BULLETIN D'INFORMATION SUR LES NORMES DE CONSTRUCTION ET D'ENTRETIEN ROUTIER

Tome V – Signalisation routière
26^e mise à jour

Tome VIII – Dispositifs de retenue

Tome VIII – Dispositifs de retenue
6^e mise à jour

Figure 11 – Patrouille de retenue.

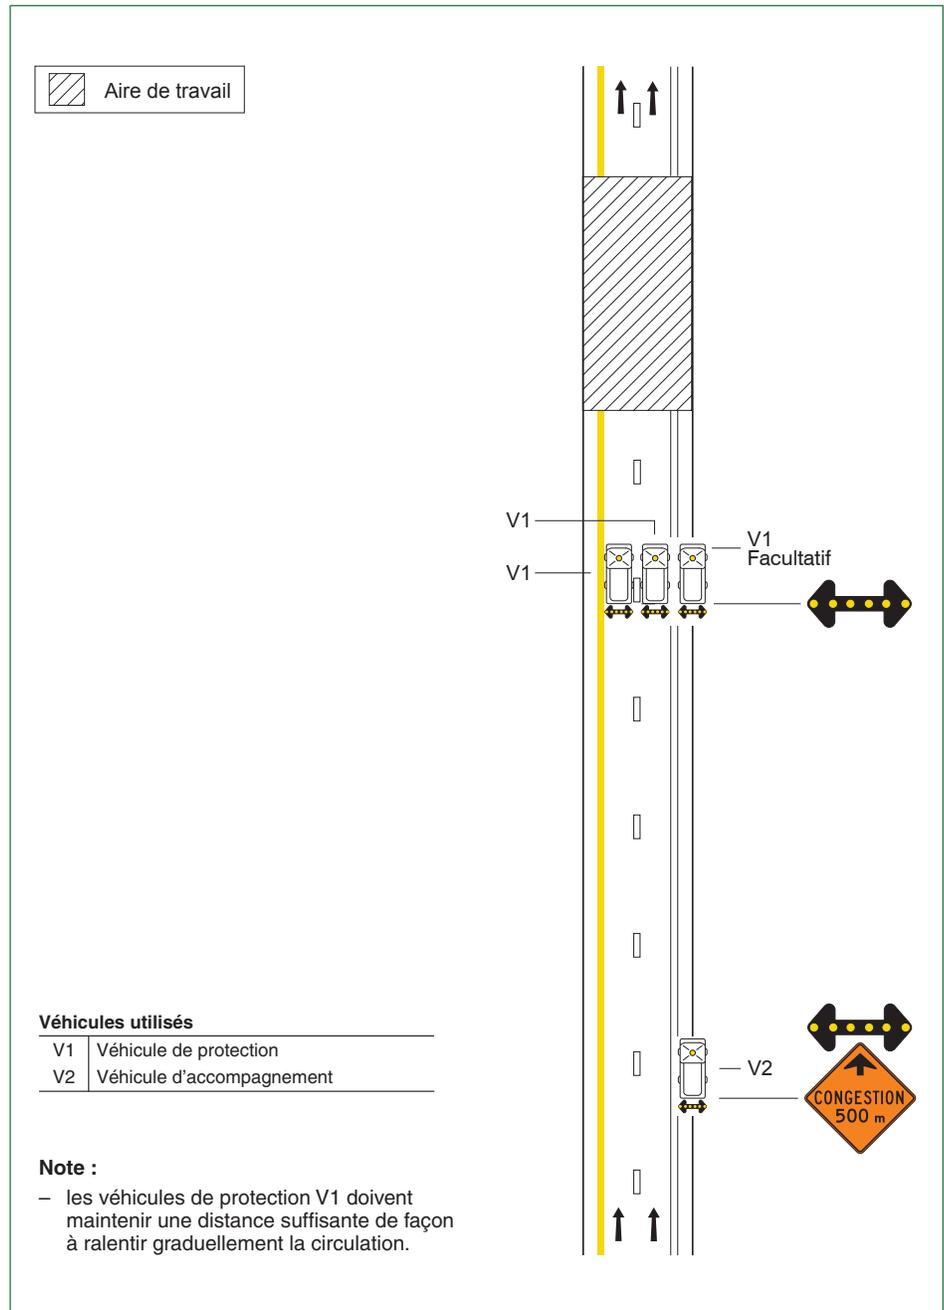
Les véhicules utilisés pour la patrouille de retenue doivent être placés côte à côte, de façon à ce qu'aucun autre véhicule ne puisse les dépasser.

Un véhicule d'accompagnement doit être placé à 500 m en amont de la congestion créée par la patrouille de retenue. Ce véhicule doit être muni d'un gyrophare, d'une flèche lumineuse en mode « barre » et d'un panneau « Congestion 500 m » (T-230-1). La figure 11 montre la signalisation d'une patrouille de retenue.

Figure 12 – Utilisation du DPM sur une autoroute lors de travaux de très courte durée.

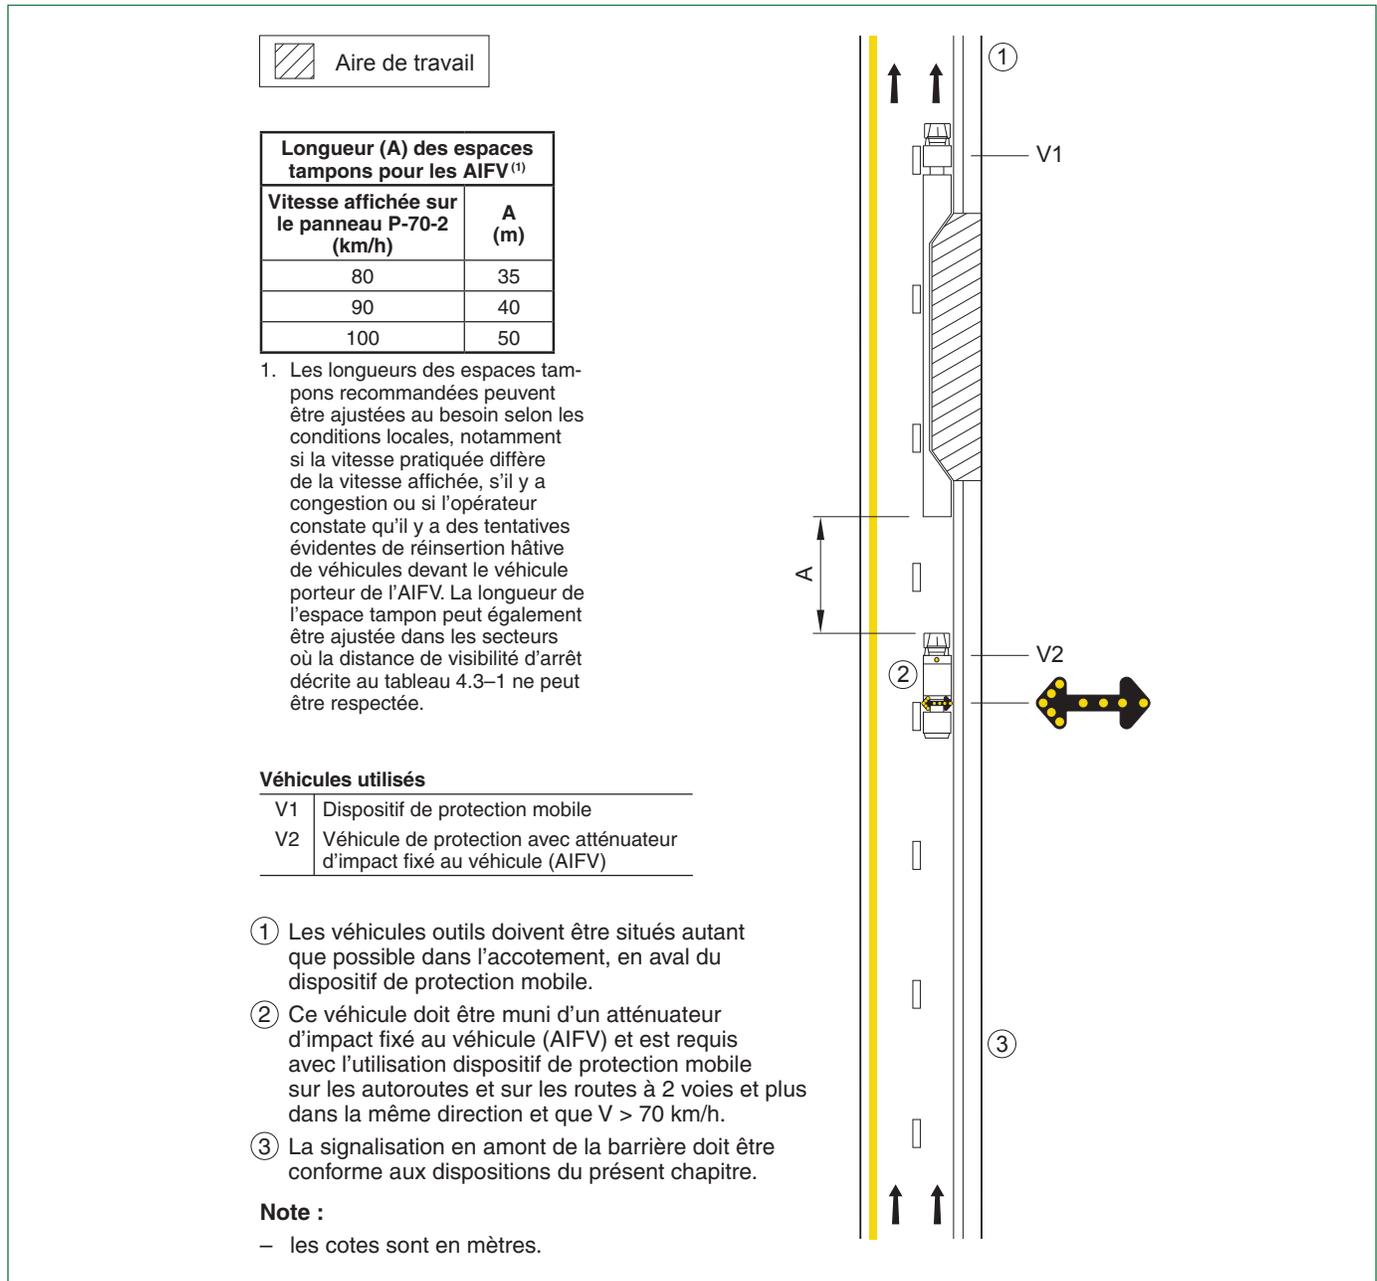
à 2 voies dans la même direction où $V \geq 80$ km/h et pour les travaux de courte durée sur les routes ou les autoroutes à 2 voies.

La figure 12 montre l'utilisation du DPM sur une autoroute lors de travaux de très courte durée.

Figure 13 – Panneaux de limite de vitesse variable.

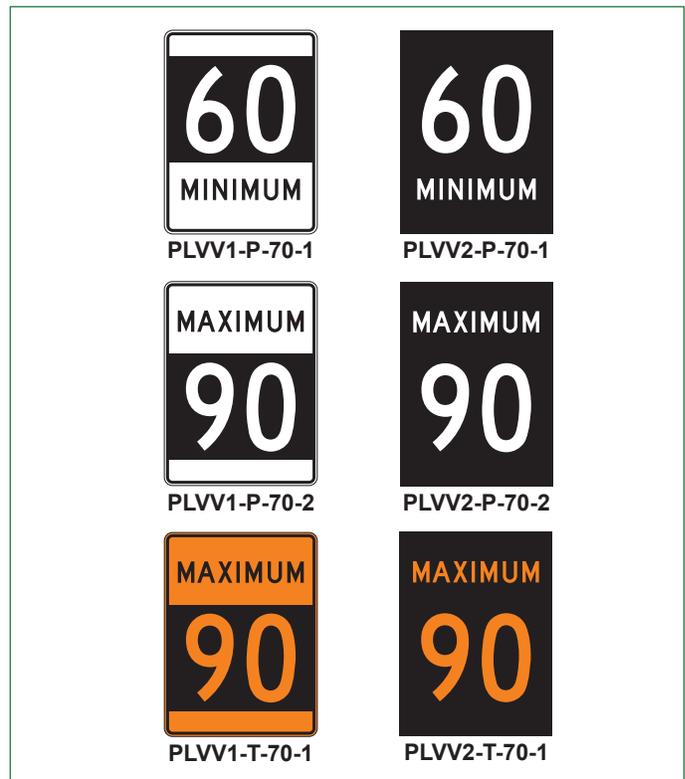
À la section 8.18 «Panneaux lumineux» une nouvelle section a été ajoutée. Celle-ci comprend les panneaux de limite de vitesse variable ainsi que le signal avancé de limite de vitesse variable. Ces panneaux lumineux nécessitent un système de relèvement et doivent reproduire un panneau de signalisation statique. Ils doivent avoir la même forme, reproduire le même message et respecter les dimensions minimales prévues au chapitre 1 «Dispositions générales». Certaines exceptions s'appliquent pour les panneaux lumineux par rapport aux panneaux statiques.

Des exemples de panneaux de limite de vitesse variable pour des panneaux de prescription et de travaux ainsi que le signal avancé de panneaux de limite de vitesse variable sont montrés aux figures 13 et 14.

Figure 1 – Détermination de L_2 .

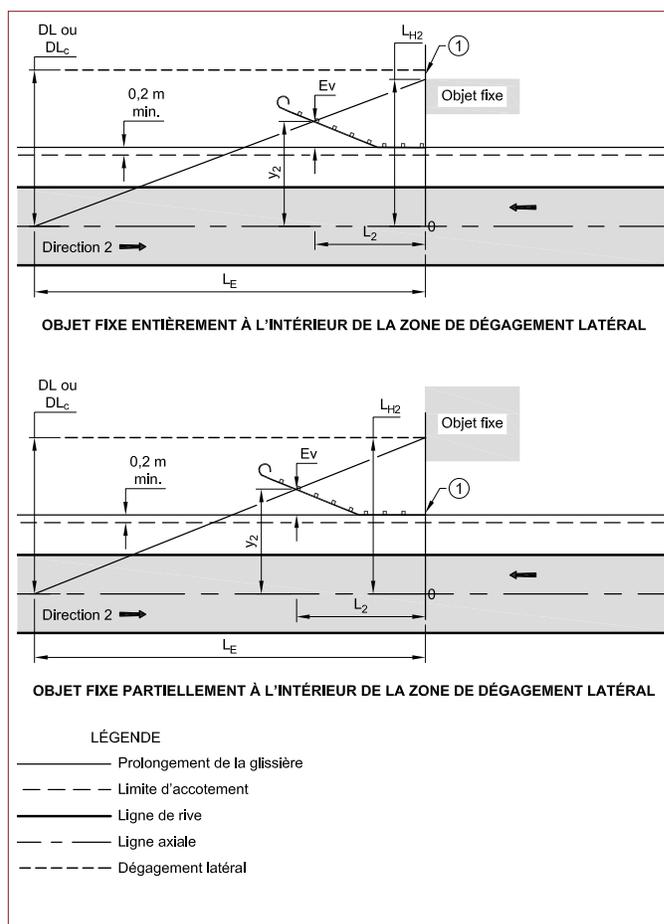
- L_{H1} et L_{H2} : distance transversale à considérer qui correspond à la plus petite valeur entre :
- la distance entre la ligne de délimitation des voies dans la direction analysée (ligne de rive de la voie de circulation adjacente à l'objet fixe ou ligne axiale de la chaussée) et l'arrière de l'objet fixe;
 - le DL mesuré à partir de la ligne de délimitation des voies dans la direction analysée (ligne de rive de la voie de circulation adjacente à l'objet fixe ou ligne axiale de la chaussée).

Cette nouvelle définition vient modifier la méthode de détermination de la longueur requise avant l'objet fixe pour la circulation en sens inverse (L_2) de la section 3.4.5.1 « Calcul de la longueur nécessaire de glissière en présence d'un objet fixe » et s'applique principalement à la sécurisation des objets fixes situés sur les routes à voies contiguës (figure 1).

Les changements apportés à la norme ont donc été introduits dans les équations des feuilles de calcul «Objet fixe – 2 directions» et «Objet fixe – Analyse globale» du logiciel. Les exemples de calcul montrant l'utilisation des méthodes graphique, arithmétique et informatisée présentées à la section 3.2.10 «Exemples» et à la section 3.4.7 «Exemples» de la procédure d'utilisation du logiciel ont été refaits afin de faciliter la compréhension de cette modification.

Figure 1 – Abaque des indices de nécessité.

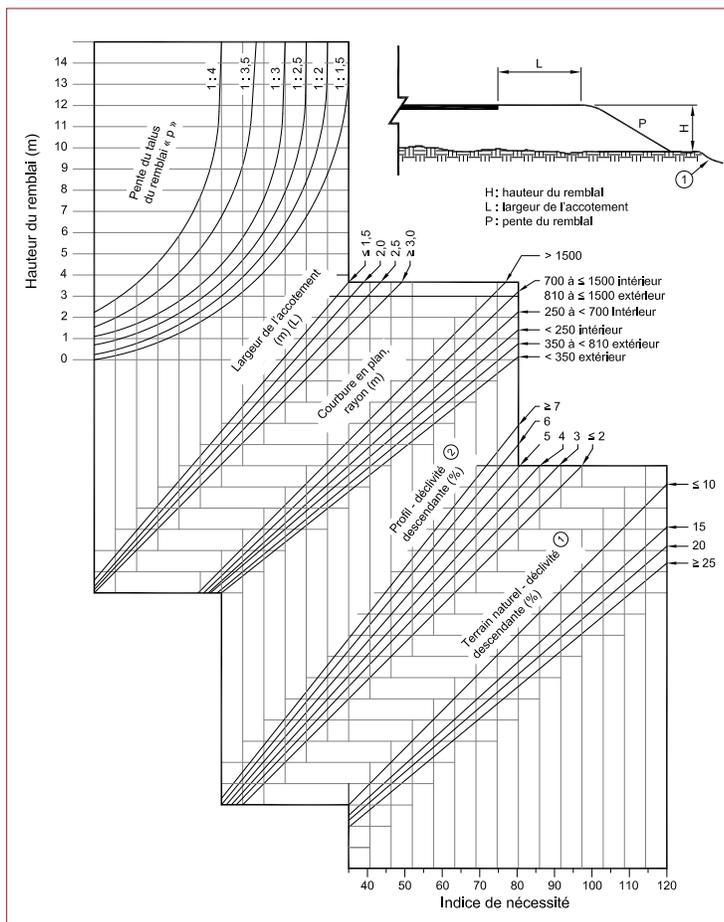
L'abaque des indices de nécessité de la section 2.4.3 « Présence d'un talus, d'un mur ou d'un plan d'eau » (figure 1) permet, en considérant certaines caractéristiques de la route (hauteur de remblai, largeur de l'accotement, pente du remblai et rayon de courbure) de déterminer s'il est nécessaire ou non d'installer une glissière de sécurité pour la sécurisation des abords de route en présence de tels obstacles. Sur cet abaque, les plages de rayons de courbure ont été modifiées pour y inclure toutes les valeurs possibles de rayons. En effet, certaines valeurs tombaient entre deux plages, ce qui laissait place à une ambiguïté.

Figure 2 – Calcul de L_n sur une route à voies contiguës.

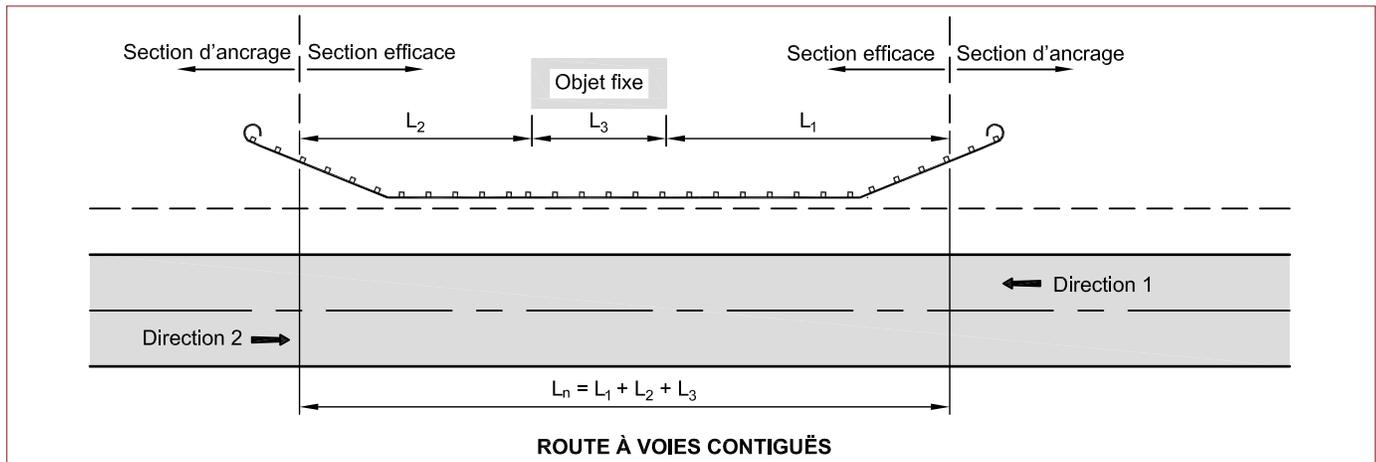
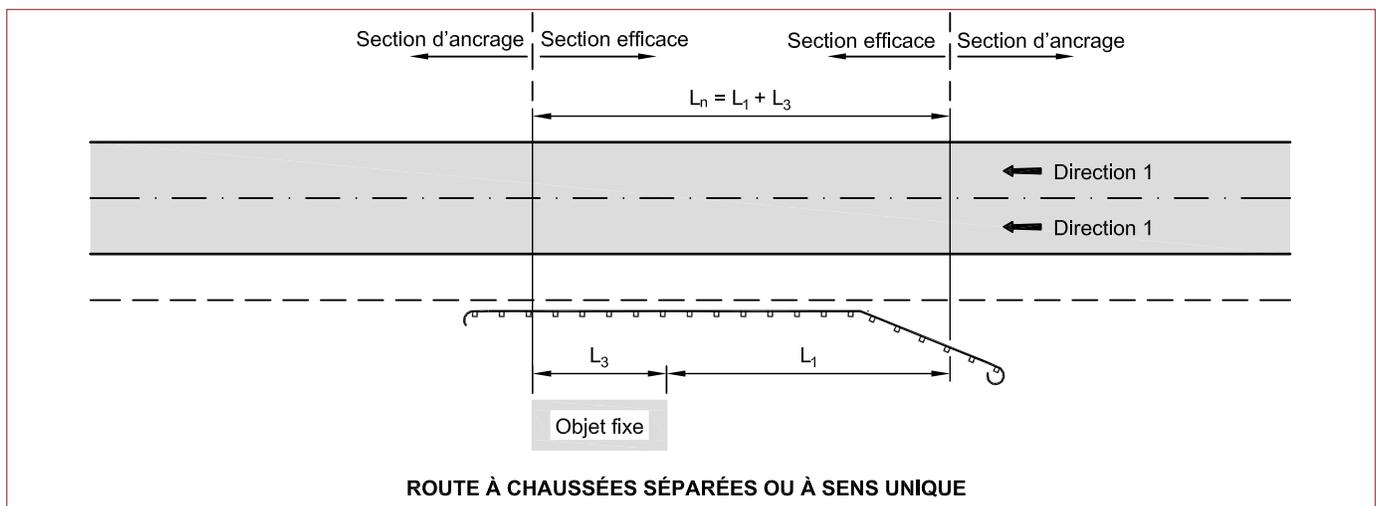
Sur une route à voies contiguës (figure 2), la longueur L_n est la somme de :

Sur une route à chaussées séparées ou à sens unique de circulation (figure 3), la longueur « L_n » est la somme de L_1 et L_3 .

Dans cette mise à jour, une correction est apportée à la méthode de détermination de la longueur requise avant l'objet fixe pour la circulation en sens inverse « L_2 ». En procédant à la revue des méthodes de calcul nord-américaines, il est apparu que la longueur L_2 obtenue pour la sécurisation des objets fixes était plus importante que celle obtenue pour la sécurisation des approches de pont sur les routes à voies contiguës.

Par conséquent, les paramètres de calcul de la longueur nécessaire de glissière en présence d'un objet fixe ont été redéfinis et les figures illustrant ces paramètres ont été améliorées pour une meilleure compréhension. Des ajustements en conséquence ont aussi été apportés à la section 3.4.5.2 «Calcul de la longueur de glissière nécessaire à la sécurisation d'une approche de pont».

Figure 4 – Modification apportée au DN VIII-3-GSR 001.

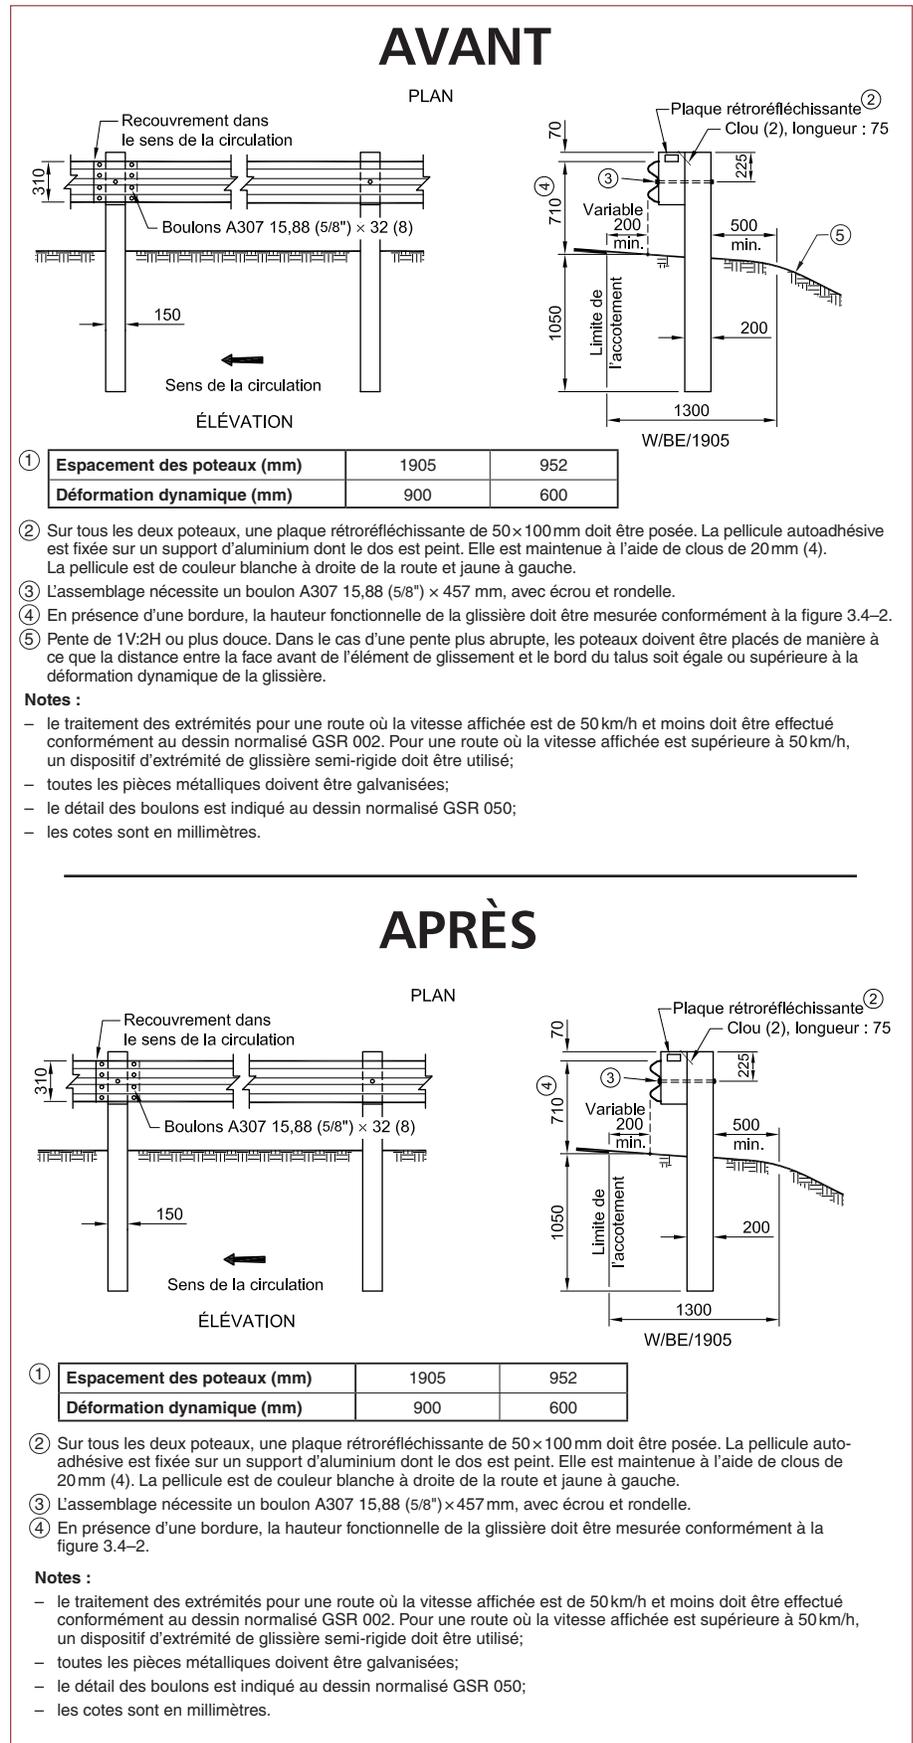
La note 5 du dessin normalisé VIII-3-GSR 001 et la note 6 du VIII-3-GSR 003 ont été retirées (figure 4). Les cotes inscrites sur les DN indiquent déjà que l'installation d'une glissière semi-rigide avec profilé d'acier à double ondulation (GSR) nécessite une distance entre la face avant de l'élément de glissement et le bord du talus supérieure à la déformation dynamique maximale de la glissière (1100 mm versus 900 mm), donc il n'est pas nécessaire de répéter cette exigence dans une note.

Figure 5 – Raccordement entre une GSR et une glissière rigide avec aménagement de l'origine.

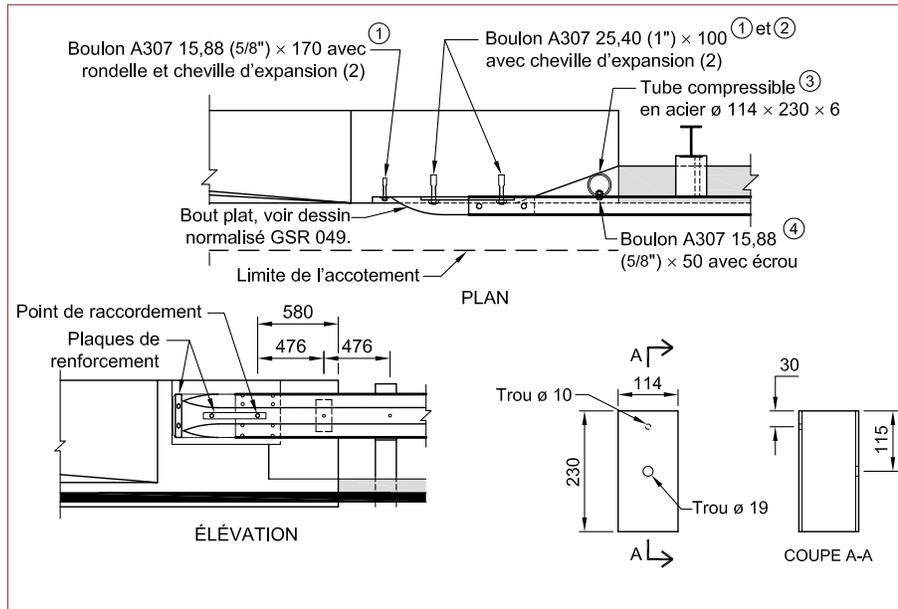
Une cote qui précise la position du point de raccordement, mesurée à partir de l'extrémité de la glissière rigide (figure 5), a été ajoutée aux DN afin de faciliter l'ajustement du raccordement entre une glissière rigide avec aménagement de l'origine et une glissière semi-rigide avec profilé d'acier à double ondulation.

Figure 6 – Plaque de raccord pour une transition de rigidité.

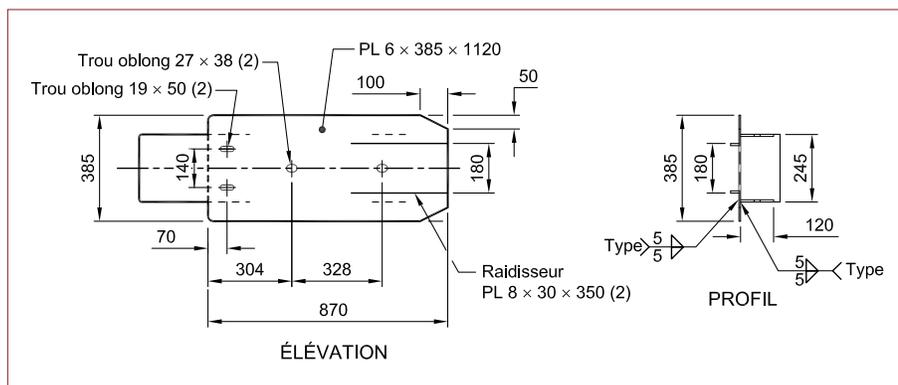
Aux DN VIII-3-GSR 021, VIII-3-GSR 023, VIII-3-GSR 025 et VIII-3-GSR 026B, les trous percés sur la plaque de raccord qui permettent la fixation de l'extrémité libre du bout plat utilisé pour le raccordement d'une glissière semi-rigide avec profilé d'acier à double ondulation à une glissière de pont ont été agrandis (figure 6). Ils passent de

«trou oblong 19 x 40» à «trou oblong 19 x 50» et leur centre est, de ce fait, décalé de 5 mm vers l'intérieur de la plaque. Cette correction a pour but de faire coïncider ces trous avec ceux du bout plat (DN VIII-3-GSR 049) et d'éviter ainsi la rectification et la réparation de la galvanisation de l'une ou l'autre des pièces sur le chantier.

Figure 7 – Unité pour court rayon.

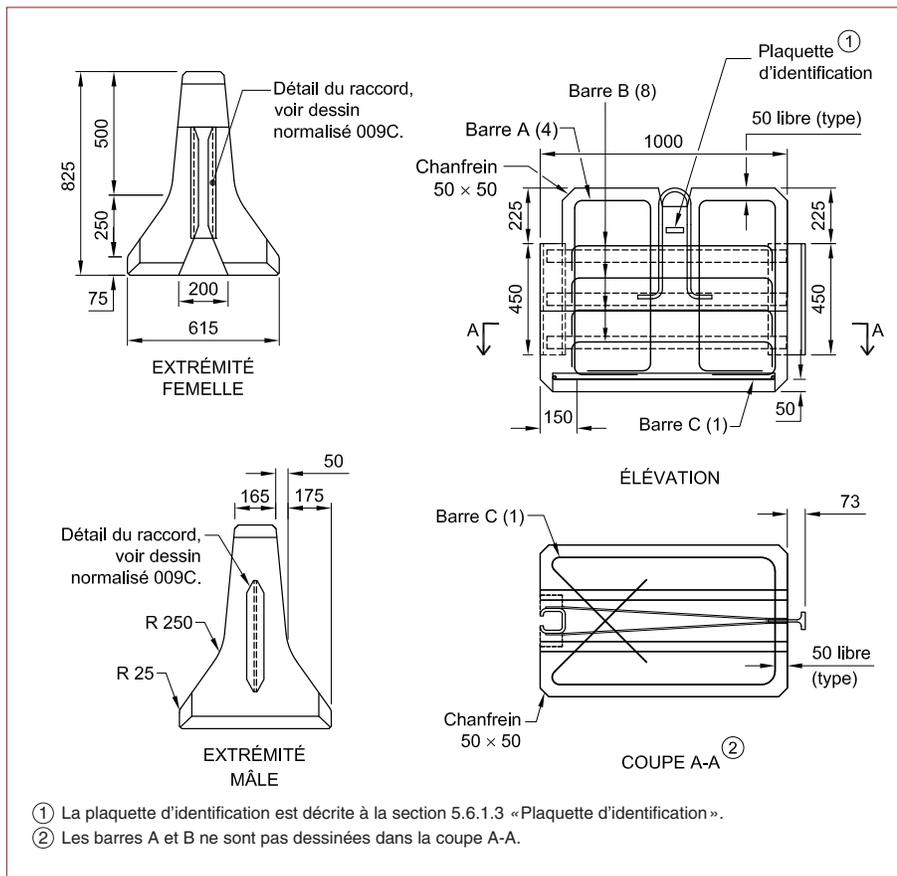
Une unité spéciale de la glissière en béton pour chantier (GBC), appelée l'unité pour court rayon, a été introduite à la section 5.6.1.4 « Unités spéciales » (figure 7). Cette unité ne mesure pas 4 m comme l'unité standard ou les autres unités spéciales, mais seulement 1 m. Contrairement à l'unité standard qui permet un rayon minimal de l'ordre de 32 m, cette nouvelle unité permet de décrire une courbe dans la GBC pouvant

atteindre un rayon de 6 m. L'introduction de l'unité pour court rayon permet aussi de résoudre la problématique de la discontinuité de la GBC lorsqu'il est nécessaire de l'installer dans des courbes où le rayon est inférieur à 32 m, comme à une intersection. Le bris de continuité d'une GBC a pour conséquence de réduire sa capacité de retenue, d'augmenter localement sa déformation dynamique et, surtout, d'exposer la circulation aux extrémités des unités standards non raccordées. En intercalant des unités pour court rayon entre des unités standards, il est maintenant possible de positionner la GBC selon des rayons de 6 à 32 m en fonction des caractéristiques du chantier et ainsi d'augmenter la sécurité de tous.
